Dodatek č. 13

Tímto Dodatkem se mění rozsah prací na díle s názvem „**REKONSTRUKCE OBJEKTU Č. P. 200 K. Ú. STRAŠNICE NA ZÁKLADNÍ ŠKOLU PRAHA 10 - STRAŠNICE**“, a to následovně:

Projekt: Rekonstrukce objektu č. p. 200 k.ú. Strašnice na základní školu Praha 10 – Strašnice
Objednatel: Městská část Praha 10
Zhotovitel: „ZŠ Strašnice – OHLA ŽS & SYNER“
Název dokumentu: Změnový list č. 22

Změna vyvolaná / požadovaná: Zhotovitelem / Objednatelem	Číslo změnového listu: 22
Profese / konstrukce: Hrubé podlahy / výkopy	Datum vydání: 11.12.2024
Stavební objekt: 02.1.1 - Podlahy - bourání + nový stav VON - VRN+ON	Název změny: Založení hrubé podlahy gastro 1PP

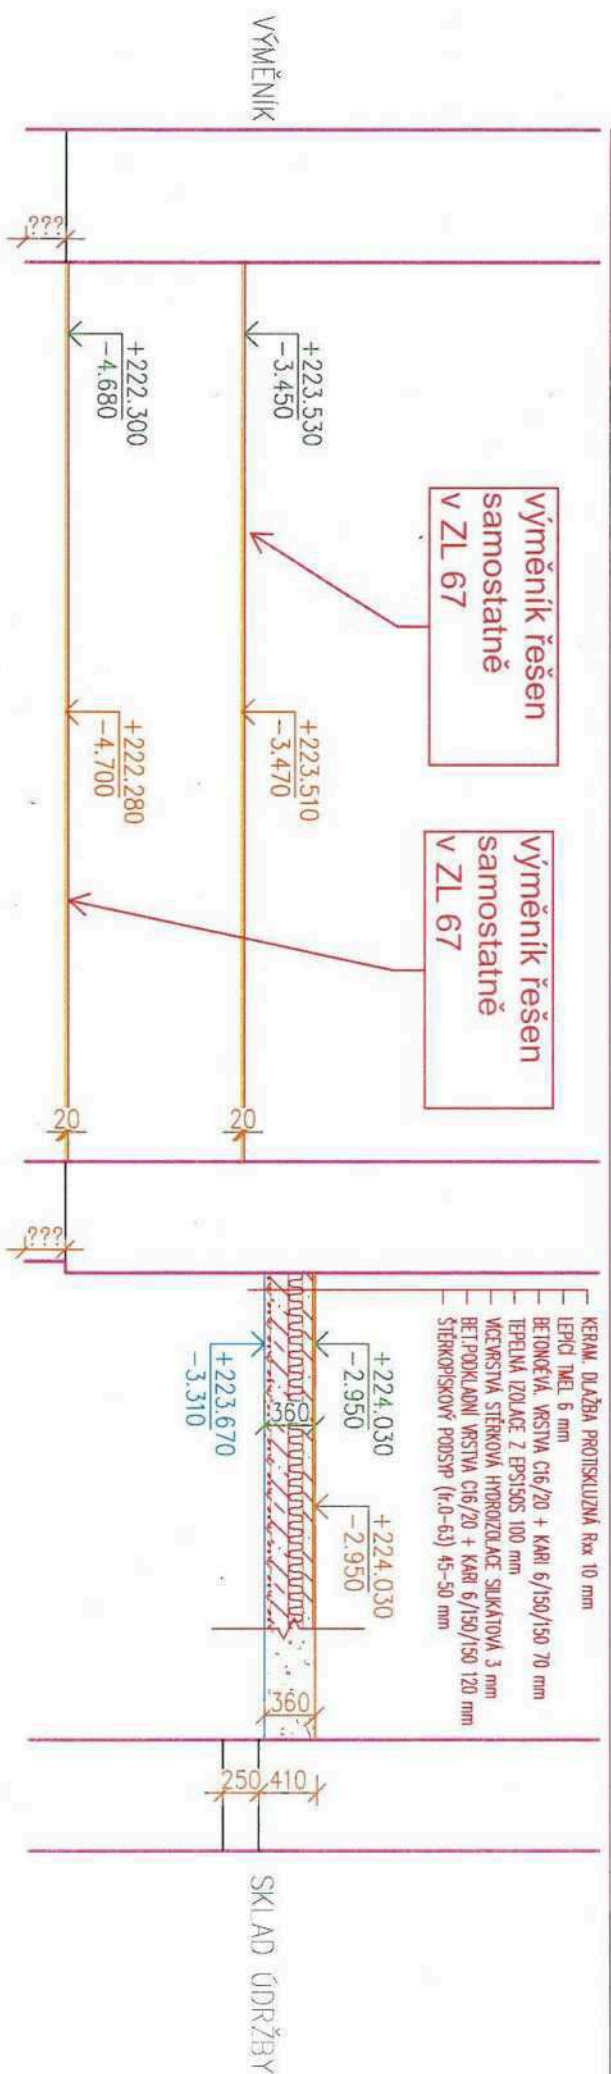
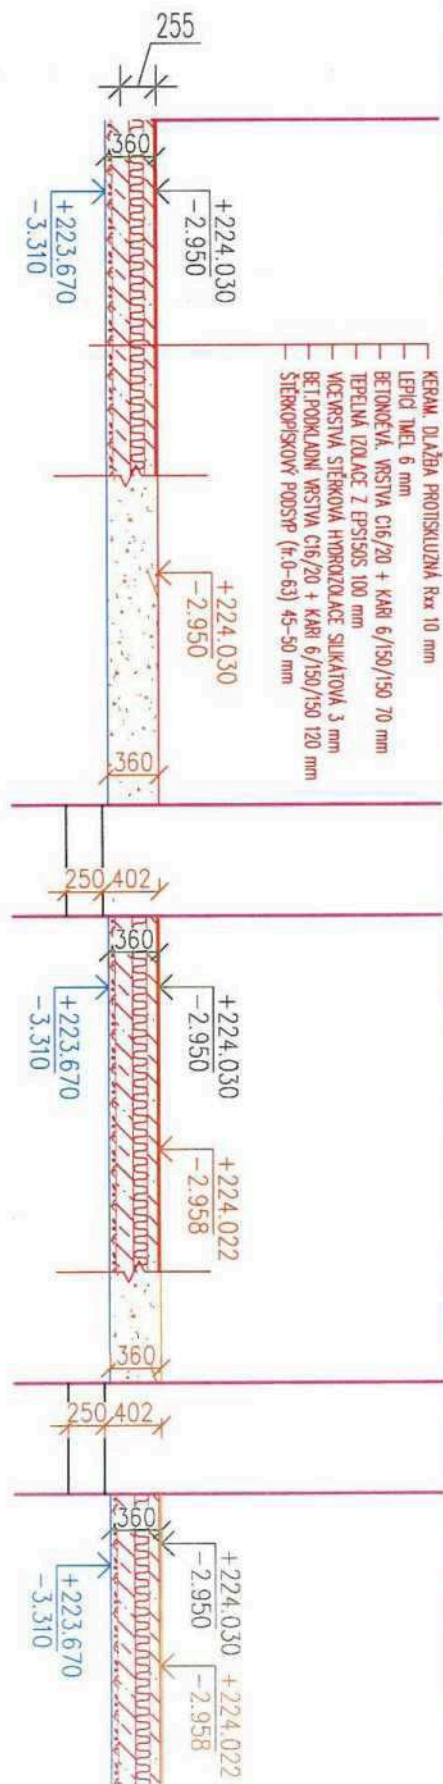
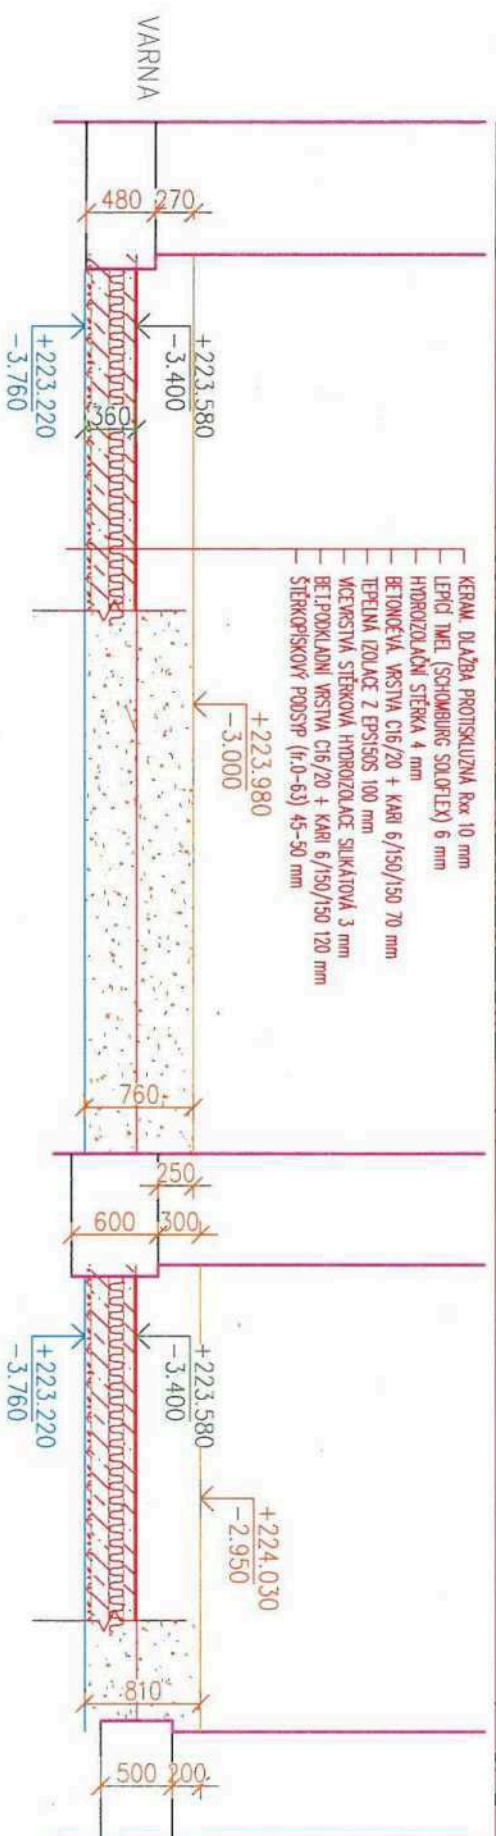
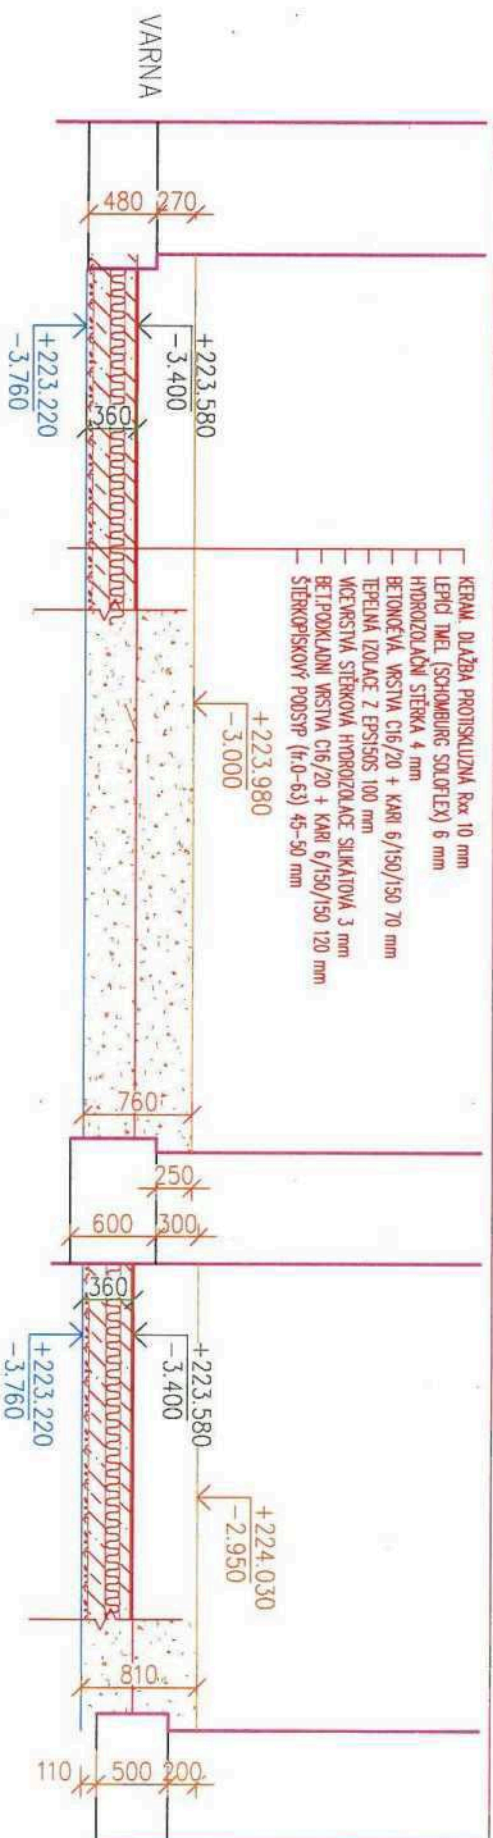
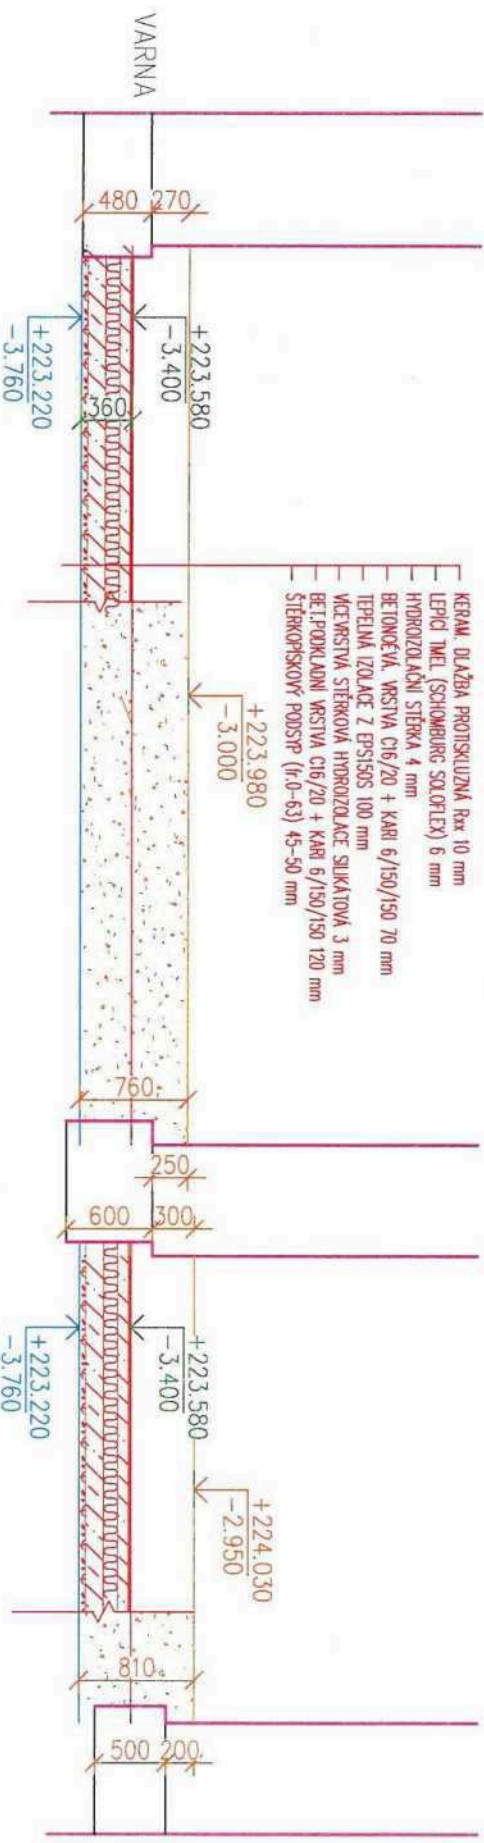
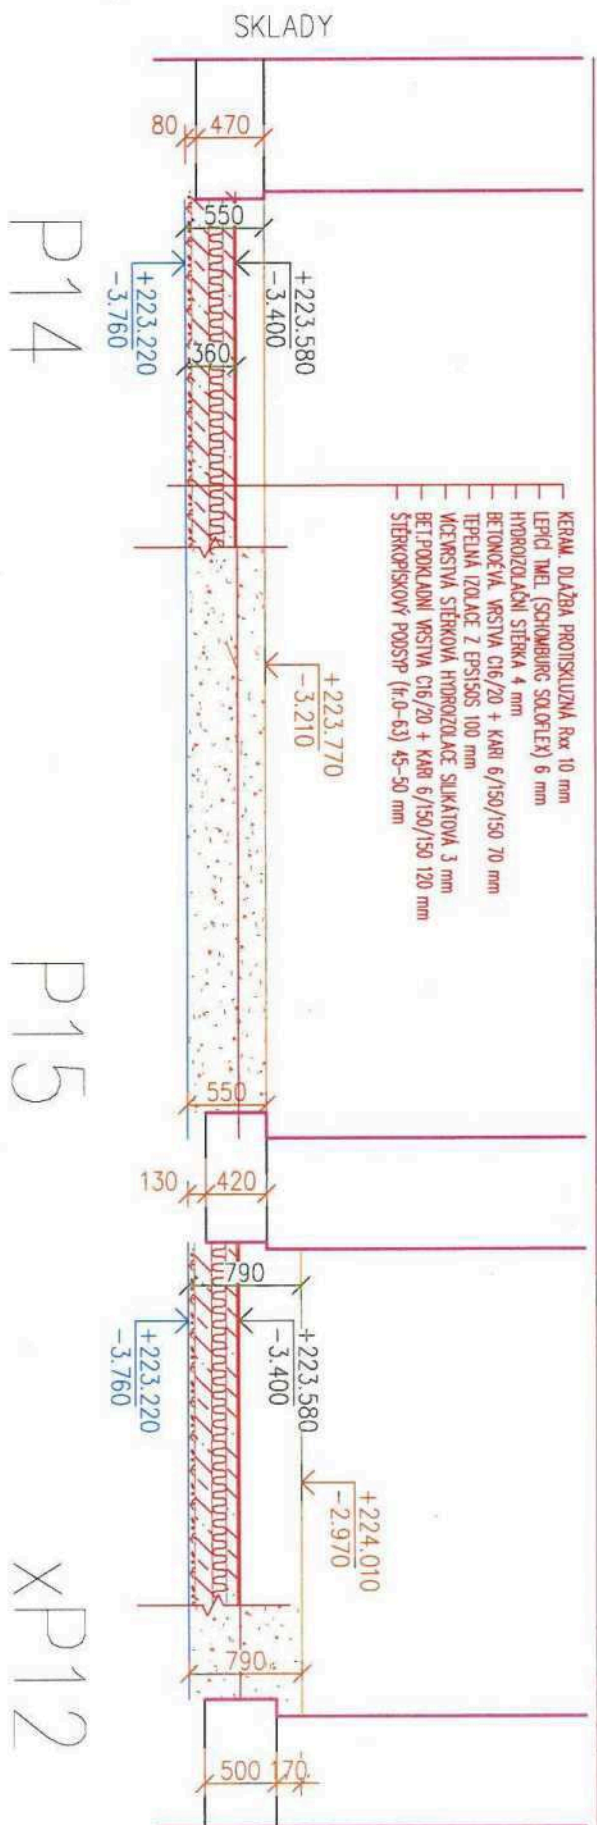
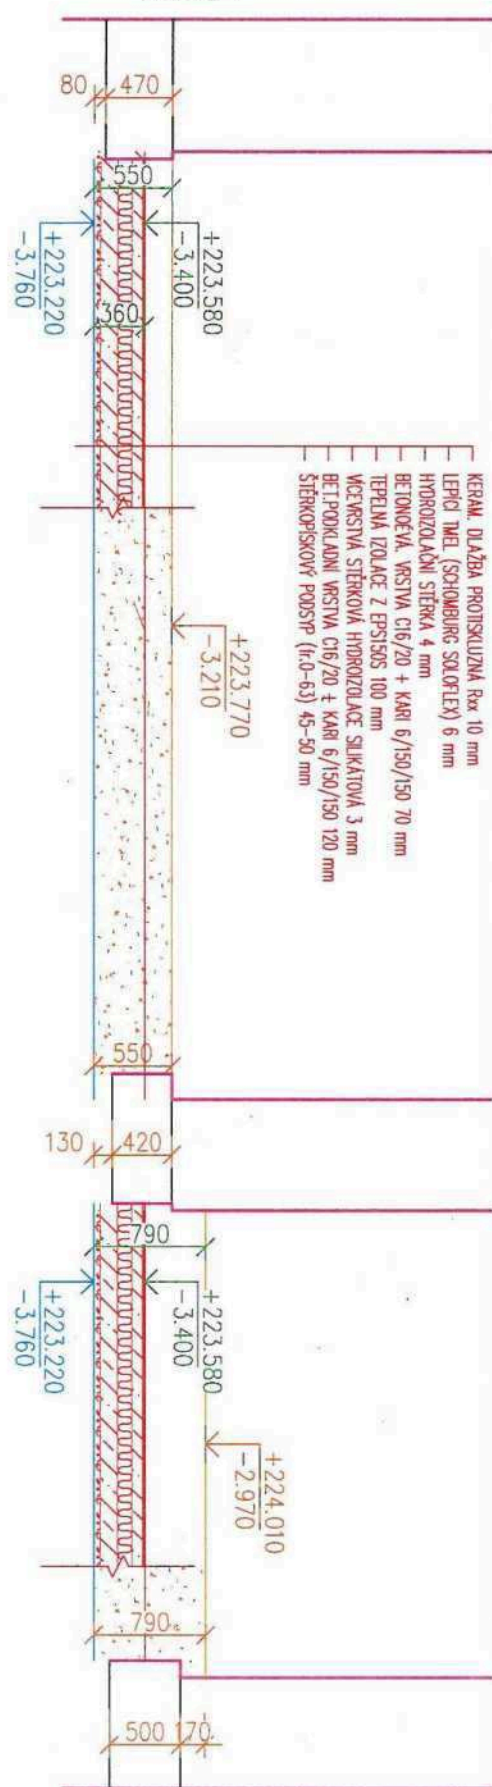
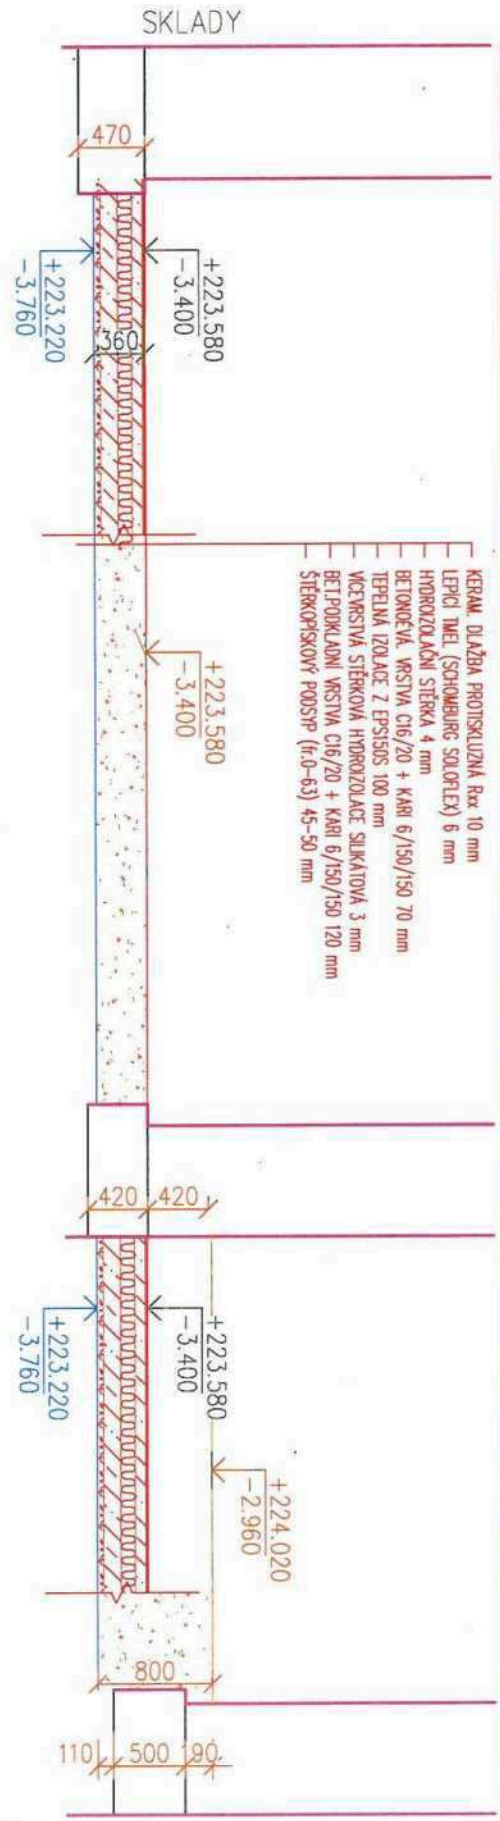
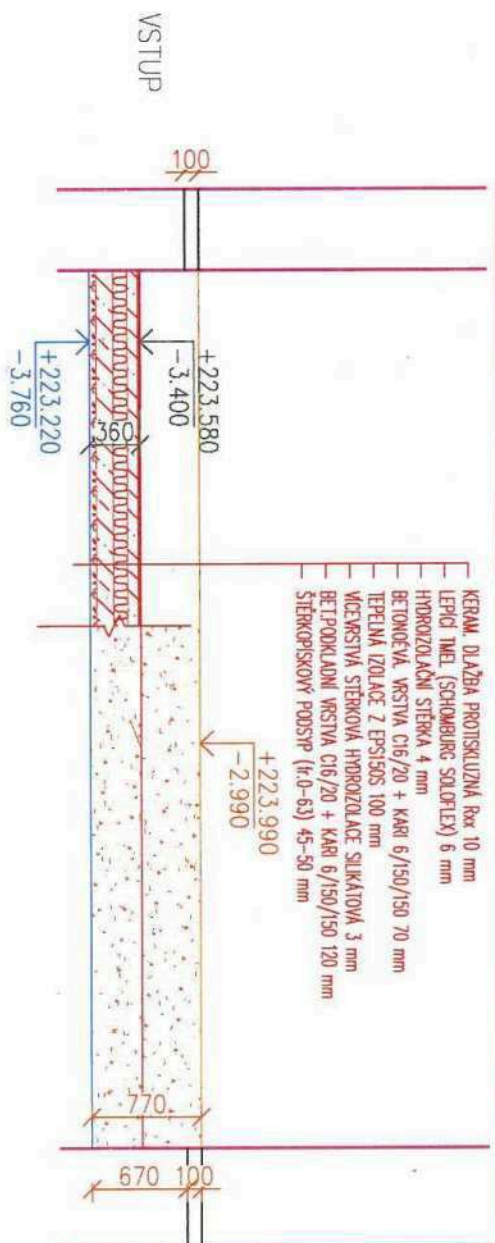
5. Upravená tabulka podlah 1.PP v části gastrotechnologie, kterou zasílám v příloze reflektuje hlubší výkop, který byl v některých místech proveden v návaznostech na výkresy demolice. Dále přikládám pomocné řezy

podlah na kterých je vidět původní a nová úroveň podlah, dále je zde viditelné rozšíření základových konstrukcí.
